2 LA DETERMINAZIONE MOTIVATA DEL COMITATO SPECIALE

relativamente al progetto “Potenziamento Orte – Falconara Raddoppio della tratta PM228 - ALBACINA” (CUP: J44D20000060009) perviene alla seguente determinazione motivata, di natura **ricognitiva**, con considerazioni, rispetto alla determinazione conclusiva della conferenza di servizi:

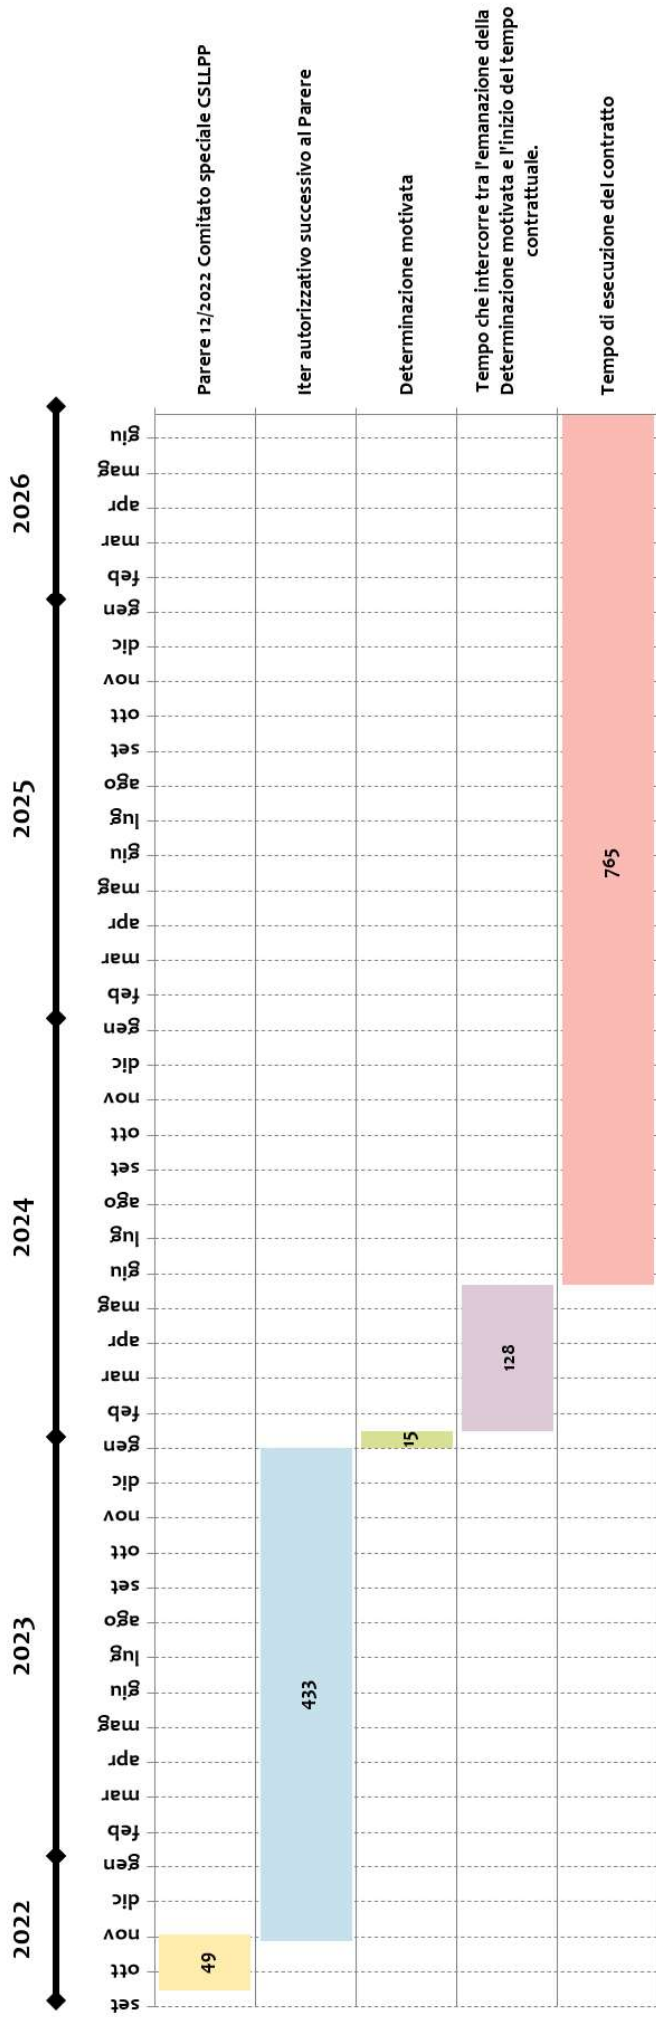
Il cronoprogramma dei lavori definito nell'ambito del PFTE, che prevede tempi di realizzazione “standard”, ha una durata complessiva di progettazione e realizzazione dell'Opera pari a 1010 gg. Al fine di rispettare il target fissato dal PNRR (conclusione lavori al giugno 2026), pena la perdita del finanziamento, occorre una riduzione temporale complessiva, allo stato attuale, di 245 gg pari al 24,5 % della durata complessiva.

In considerazione delle tempistiche mostrate nel grafico sopra riportato è importante evidenziare che nella contrazione di tempi contrattuali, che la Stazione appaltante intende chiedere nella procedura di scelta del contraente, risiedono elementi di complessità e di potenziali criticità.

In particolare, si prende atto dell'azione mitigatrice (innalzamento dell'aliquota spese generali dal 15% al 17%) individuata dalla Stazione appaltante per scongiurare la gara deserta, circostanza quest'ultima che vanificherebbe la validità delle tempistiche contrattuali ipotizzate.
